बिहार सरकार  
पंचायती राज विभाग

कार्यालय आदेश

### संयुक्त अनुपालन प्रतिवेदन

विषय :- दिनांक- 27.12.2025 को भवदीय द्वारा निरीक्षण के दौरान निर्माणाधीन पंचायत सरकार भवन  
ढकाईच, प्रखण्ड सिमरी का अनुपालन प्रतिवेदन समर्पित करने के संबंध में।

Google

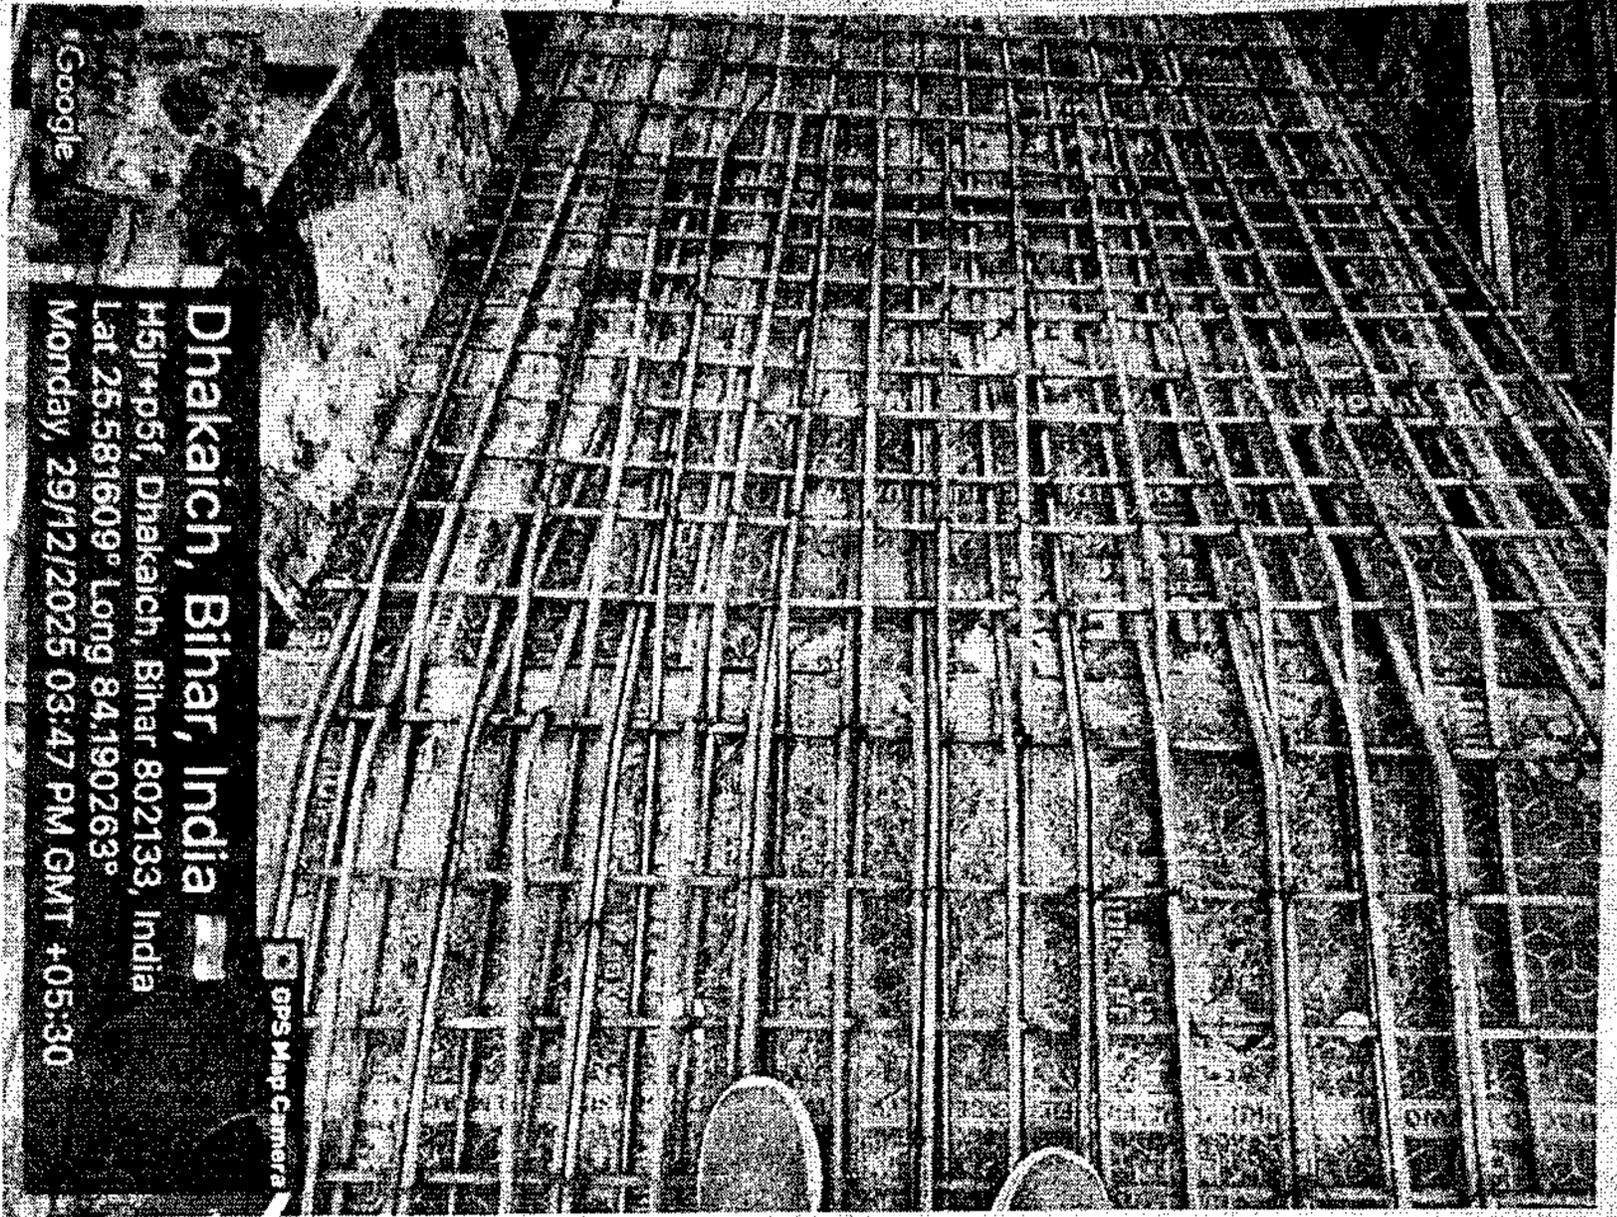
क्र०	बताई गई त्रुटियों की विवरणी	अभ्युक्ति
1	सीढी के सरिया बंधाई के दौरान सरिया की कमी पायी गई।	निराकरण करा दिया गया है।
2	सीढी के सटे हुए बीम में Extra Buttom 16 mm के बदले 12 mm पाया गया।	निराकरण करा दिया गया है।
3	Stirrups Spacing 150 mm के बदले 160 mm, 165 mm पाया गया। साथ ही Hooks 135° पर नहीं पाया गया।	निराकरण करा दिया गया है।
4	सरिया बंधाई के दौरान बीम की सरिया में कही-कही L नहीं मोड़ा गया था।	निराकरण करा दिया गया है।
5	छत के जाली का सरिया को बीम के साथ L करके मोड़ा नहीं गया था।	निराकरण करा दिया गया है।
6	छत ढलाई के दौरान Cover Blocks का प्रयोग करने का निदेश दिया गया है।	Cover Blocks का प्रयोग किया जा रहा है।

उपरोक्त सभी त्रुटियों का निराकरण करा दिया गया है (फोटो संलग्न)। उक्त निर्माण कार्य में सरिया बंधाई का कार्य नक्शा के अनुरूप करा दिया गया है।
